**Wielkopolskie
Muzeum
Niepodległości**

Dotyczy: **Postępowania o udzielenie zamówienia publicznego pn.: „ Budowa Muzeum Powstania Wielkopolskiego 1918-1919” – postępowanie numer FA.261-4/2023.**

Zamawiający w ww. postępowaniu na podstawie art. 135 ust. 1 i 2 oraz 137 ust. 1 ustawy z dnia 11 września 2019 r. Prawo zamówień publicznych (tj. Dz. U. z 2022 r. poz. 1710 ze zm.) zwanej dalej „Ustawą” lub „Ustawą Pzp”, informuje o pytaniach i wyjaśnieniach do treści Specyfikacji Warunków Zamówienia (SWZ) oraz zmianach SWZ:

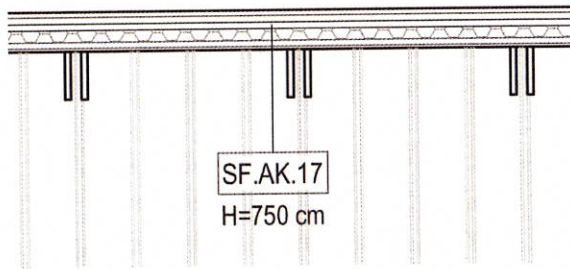
3. W dokumencie pn. „MPWP-EX-TEM-Z-DO-002-1-0- Karty produktów – Uzupelnienie” na stronie 49 podano parametry techniczne regału wiszącego w wałkami. Prosimy o wskazanie, w którym pomieszczeniu występuje ten regał wiszący? Na rysunku pokazującym „rozrysowane” regały przesuwne w Magazynie Zbiorów Materialnych (rys. nr „MPWP-EX-TEM-U-FP-0U2-5-0”) pokazane są regały przesuwne z wałkami. Nie są to jednak regały wiszące, tylko przesuwne. Nie zgadza się też długość wałków: zamiast 150 cm, jest 200 cm.

Regał wiszący z wałkami należy rozpatrywać jako systemem ścienny na papier i płótno. Zgodnie z dokumentem MPWP-EX-TEM-Z-DO-001-2-0- Opis, przedmiotowy produkt stanowi wyposażenie pomieszczenia C.1.7 Pracownia czysta.
